Rapportens tittel: DRIFTSUNDERSØKELSER AV GALVANOINDUSTRIENS RENSEANLEGG Rapport fra undersøkelsene ved bedrift nr. 9	Dato: 18. juni 1982
	Prosjektnummer: 0-81103
Forfatter(e): Eigil Iversen	Faggruppe:
	Geografisk område: Hedmark
	Antall sider (inkl. bilag): 25

Ekstrakt:
Det er utført driftsundersøkelser av et renseanlegg for kontinuerlig drift ved en galvanoteknisk bedrift. Renseanlegget behandler surt/alkalisk, kromholdig og cyanidholdig skyllevann. De enkelte rensetrinn er kontrollert m.h.t. renseeffekt og belastning. Det er foreslått et kortsiktig handlingsprogram for å bedre driftsresultatene.

DRIFTSUNDERSØKELSER AV GALVANOINDUSTRIENS RENSEANLEGG

Rapport fra undersøkelsene ved bedrift nr. 9

Fig 1. Prinsippskisse av renseanlegget.

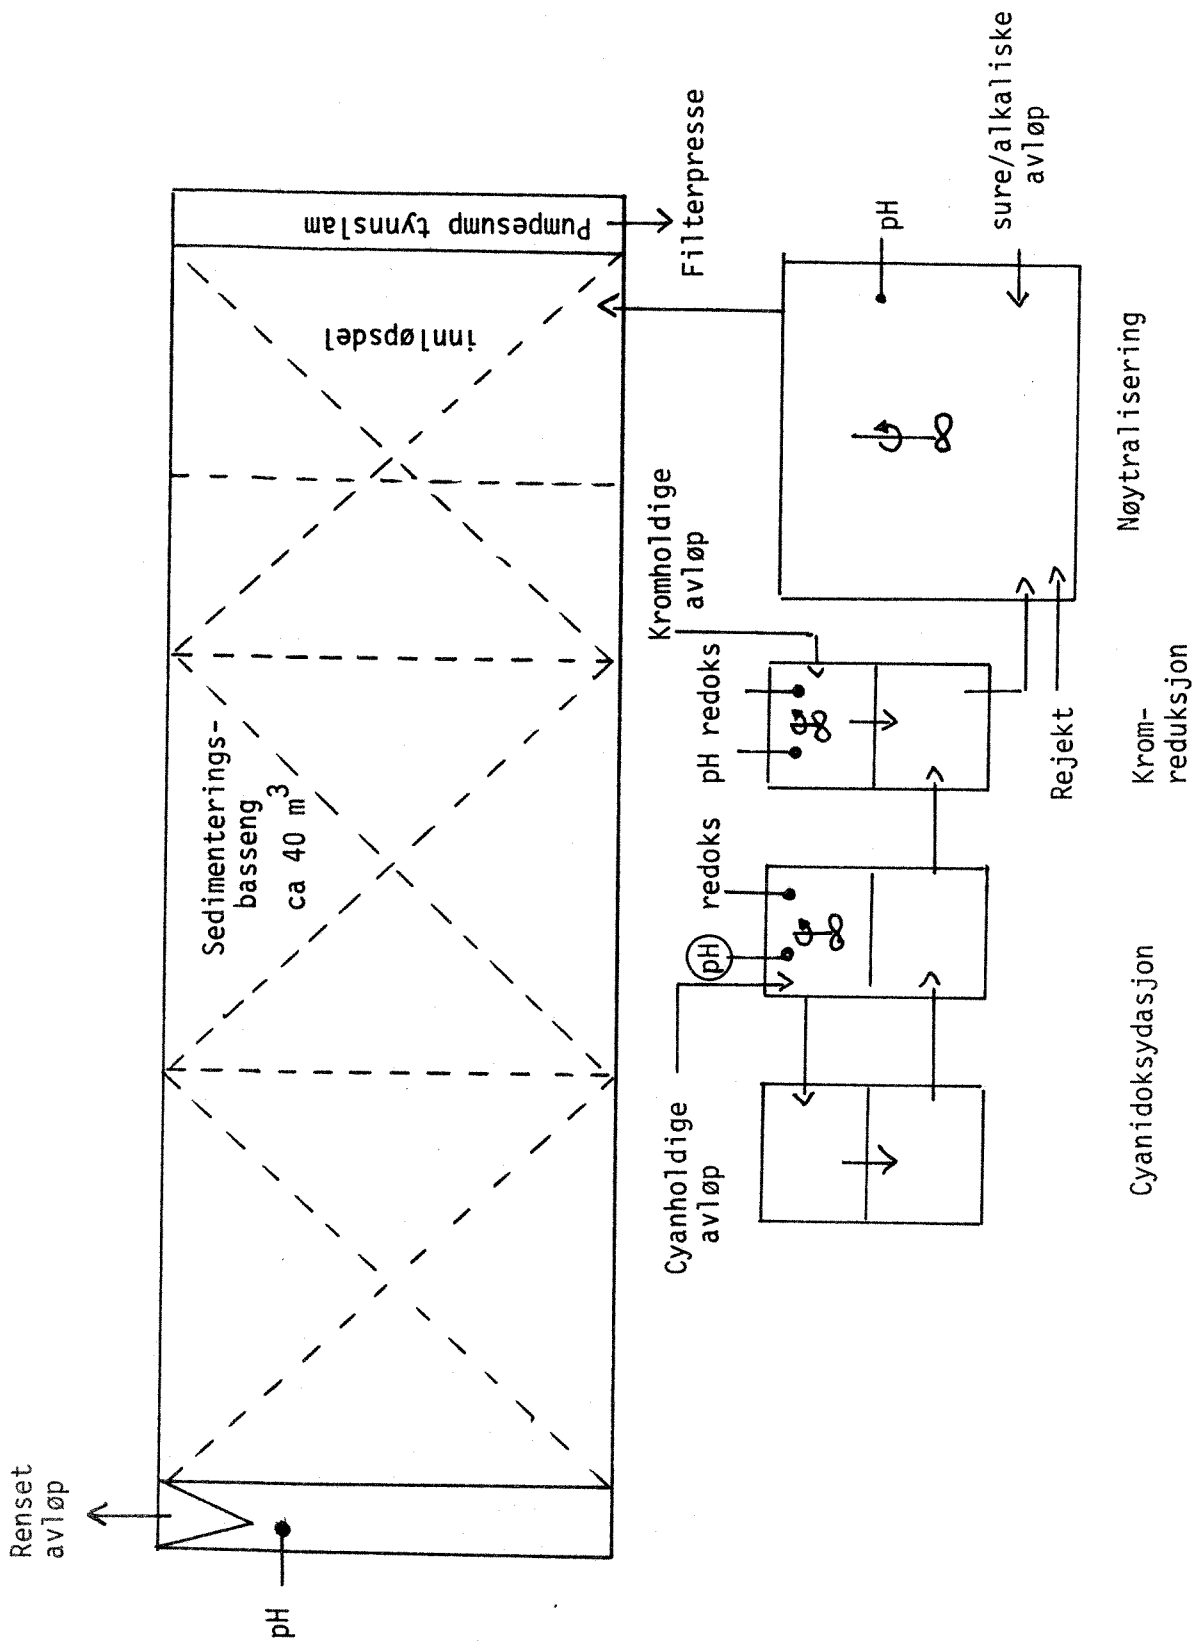
Årsaken til slamflukten er at flokkuleringen er meget dårlig. Det er ikke noe flokkuleringstrinn med langsom omrøring. Det nøytraliserte vannet føres rett fra nøytraliseringstanken inn i sedimenteringsbassenget. Trolig er flokkuleringen ment å foregå i det overdimensjonerte bassenget. Dette er umulig å få til uten tilsetning av flokkuleringsmidler, noe en også har erfaringer fra ved tilsvarende anlegg i andre bedrifter (se rapport fra bedrift nr. 5). Forsøk med å finne et egnet flokkuleringsmiddel må gjennomføres.

1. Renseanlegget fungerer bra m.h.t. avgiftning av seksverdig krom og cyanid, men har en betydelig slamflukt.
2. Årsaken til slamflukten skyldes at renseanlegget ikke har noe flokkuleringstrinn.
3. Kontroll og vedlikehold av elektroder var tilfredsstillende og alle, bortsett fra en, viste ubetydelige a-avvik fra sanne verdier.
4. Slamkakens tørrstoffinnhold tilfredsstiller ikke SFT's generelle krav. (30%)
5. Renseanlegget er ikke bygget for å behandle kadmiumholdig skyllevann og avløp fra slike prosesser kan ikke avgiftes effektivt.
6. Renseanlegget kan trolig ikke tilfredsstille utslippskravene til metallinnhold uten at tiltak for å forbedre flokkuleringen iverksettes.
7. Vannforbruket ved de manuelle prosesser bør reduseres.

1. Filterpresse ettersees for å øke tørrstoffinnholdet i slammet.
2. Mengdemåleren må kalibreres på nytt, da overløpet er skiftet.
3. Flokkuleringsbetingelsene må bedres. Dette kan gjøres ved å:

- A. Bygge flokkuleringsenhet
 - eller B. Forsøke å tilsette flokkuleringsmiddel i nøytralisasjonstanken slik som utført ved en bedrift med nær identisk anlegg. Ta kontakt med leverandør som har levert utstyr ved dette anlegg. Det bør utføres tester med flere flokkuleringsmidler for å finne den som er best egnet.

Fig. 2 Forløpet av jar-testen

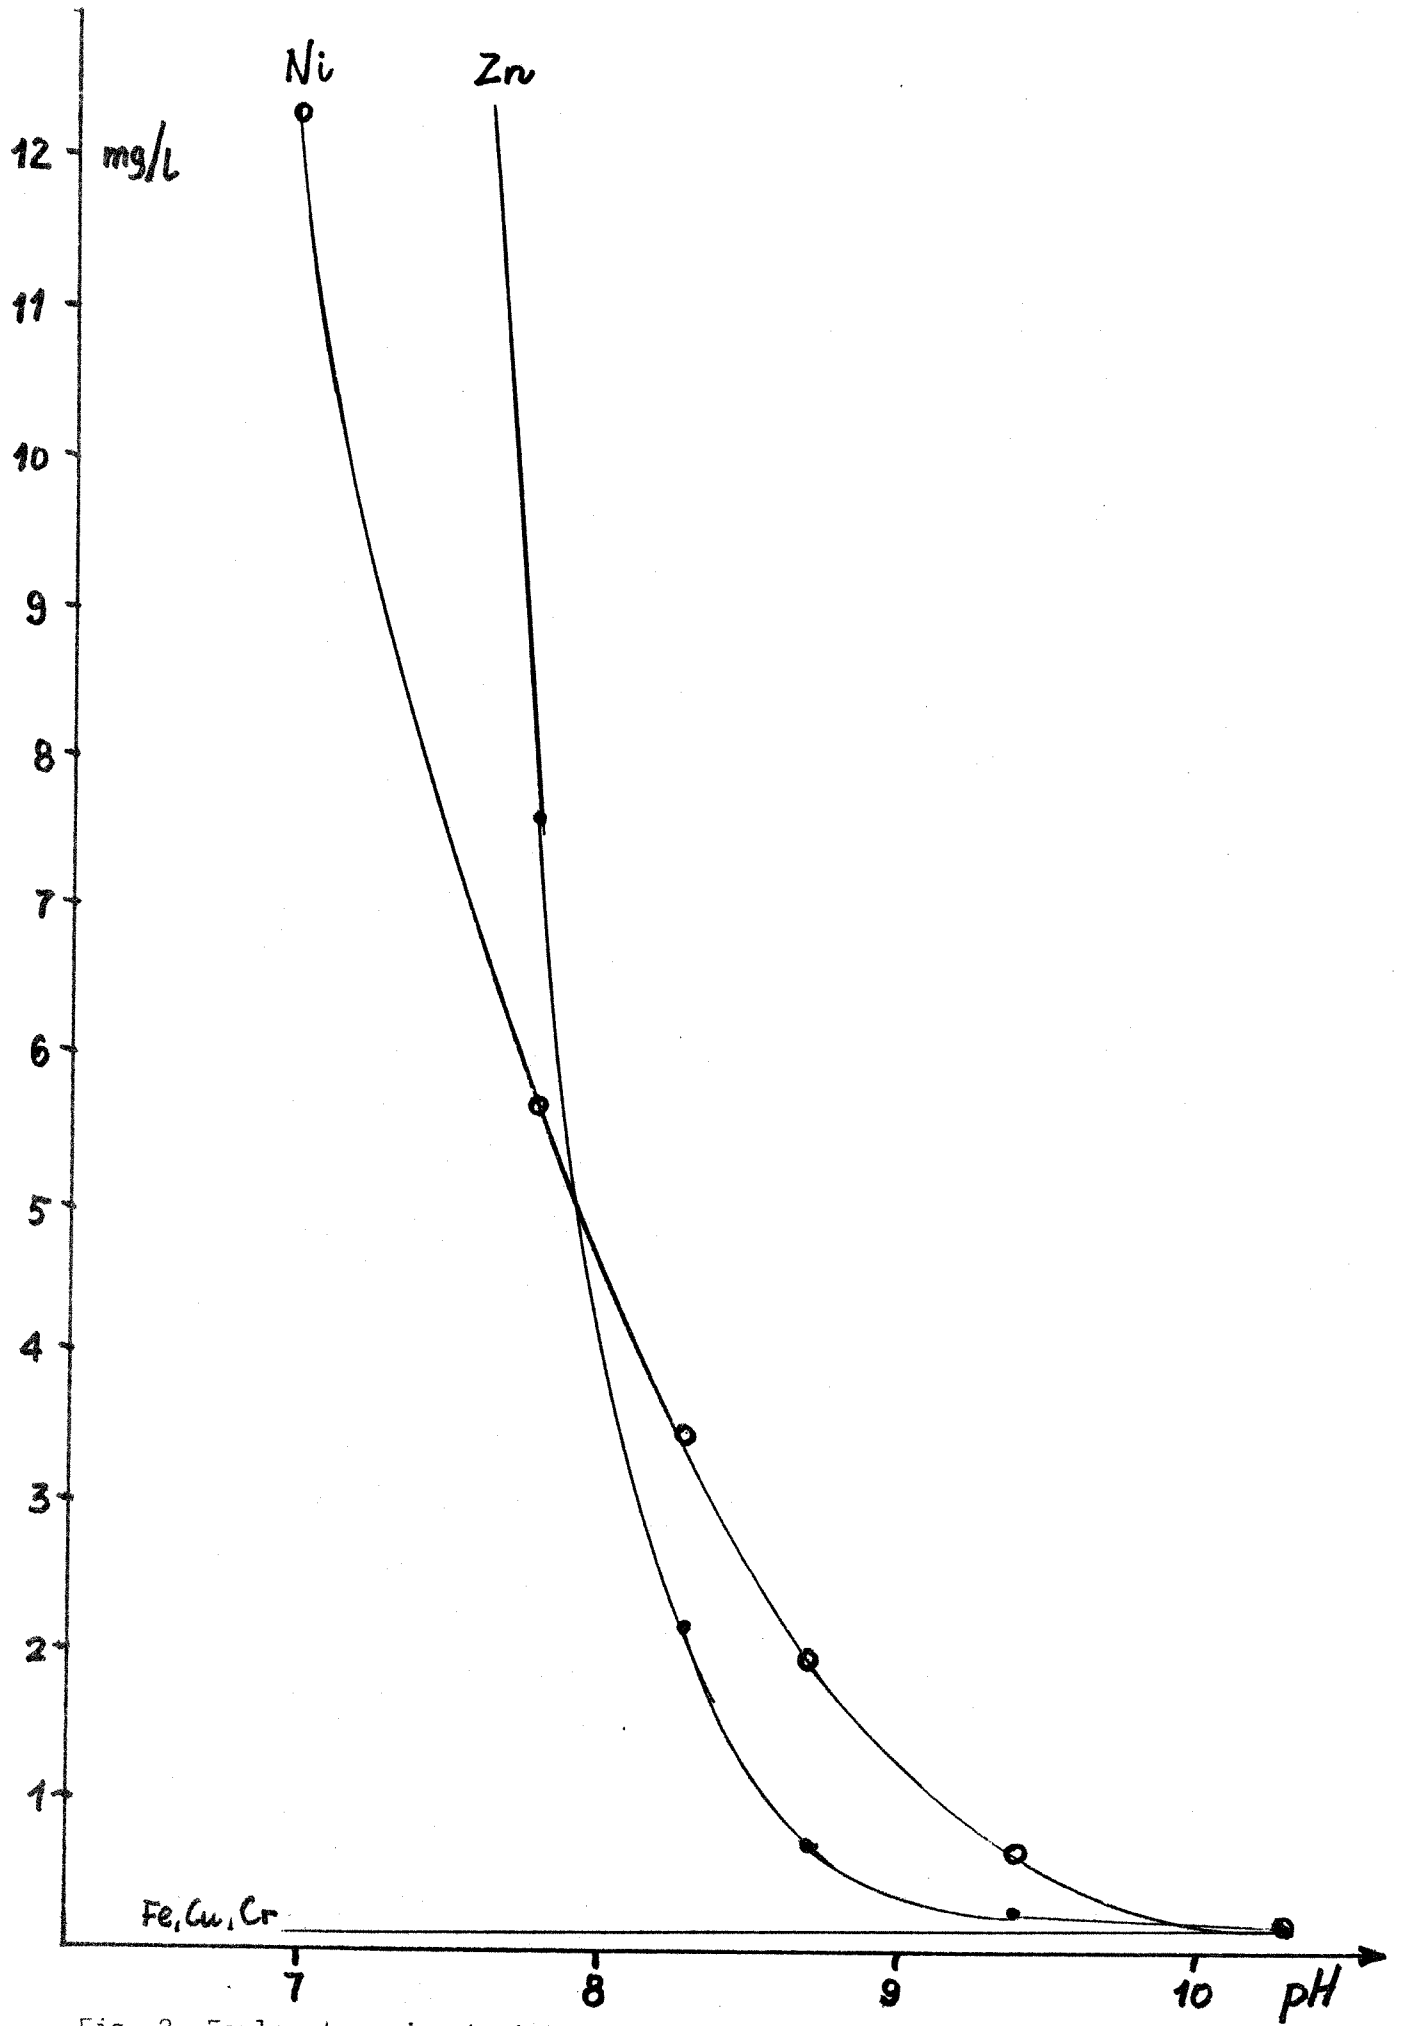
Kjemikalieinnblandingen i nøytralisasjonstanken var god. Omrøringen var kraftig slik at det var små variasjoner i pH ved hver tilsetning av syre/lut. Instrumentpanelet viste noe lavere pH-verdier enn sanne verdier, men lå likevel i området for optimal felling. Det ble utført en jar-test på stedet for å bestemme den optimale pH-verdi for fellingen. Testen ble utført med en flokkuleringstid på 30 min ved 10 omdr./min og prøver ble uttatt etter 2 timers sedimentering. Resultatene er ført opp i tabell 5. Fig 2 gir en grafisk fremstilling av resultatene. Testen viser at pH bør holdes omkring den verdi som konsesjonsvilkårene maksimalt tillater (pH 9.5) for å oppnå optimale betingelser.
